Bemærkninger fra Danmarks Naturfredningsforening (DN) til udkast til miljøgodkendelse og tilladelse til direkte udledning af spildevand til DONG Energy, Skærbækværket. MST-1270-01726

Miljøstyrelsen har 19. december 2016 sendt udkast til miljøgodkendelse og tilladelse til direkte udledning af spildevand til DONG Energy, Skærbækværket, i høring (MST-1270-01726).

Figur 2: Priser på flis og gas.

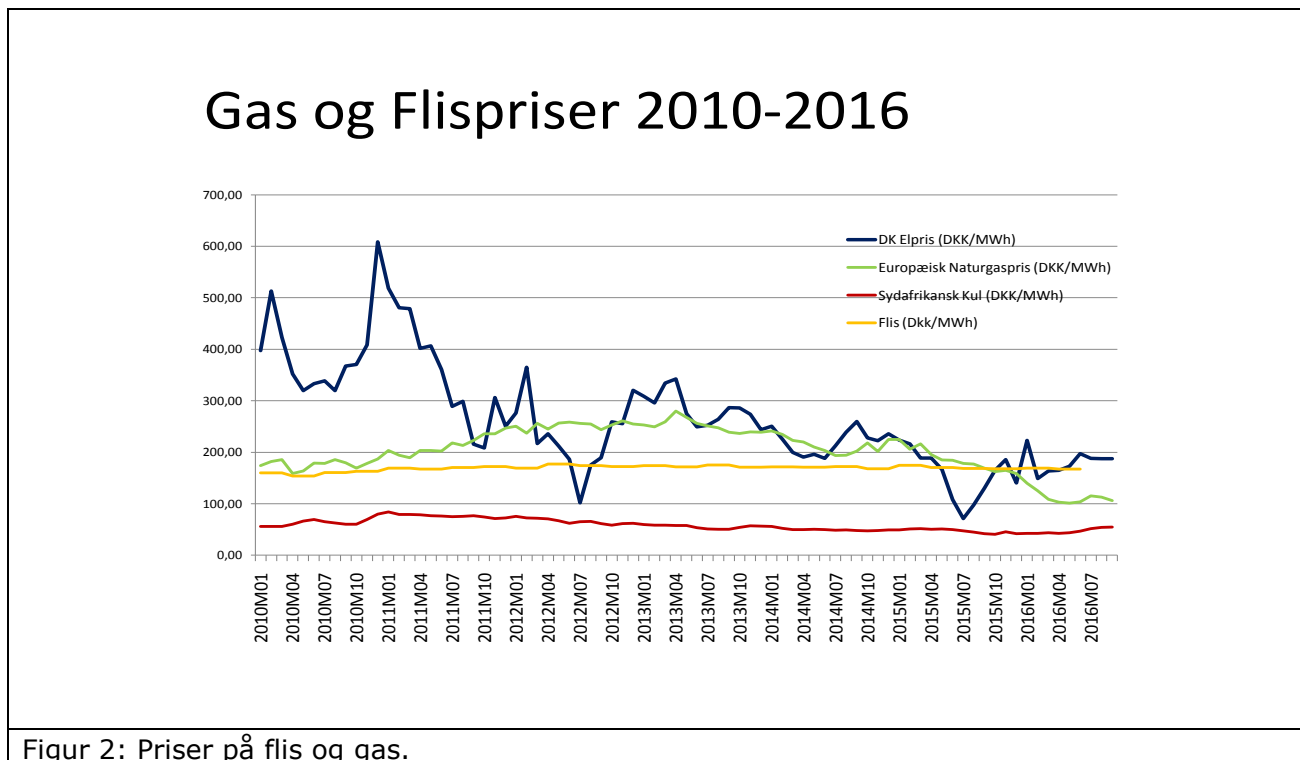
Prisudviklingen på udvalgte brændsler er vist i figur 2. Her ses det, at naturgas i dag er billigere end flis. Hvis borgerne skal sikres billige varmepriser, så er det naturgassen, der skal anvendes, hvis der ikke vil anvendes kul. Naturgassen er forberedelse på at anvende biogas.

En elkedel er ifølge figur 2 også et muligt økonomisk bæredygtigt alternativ.
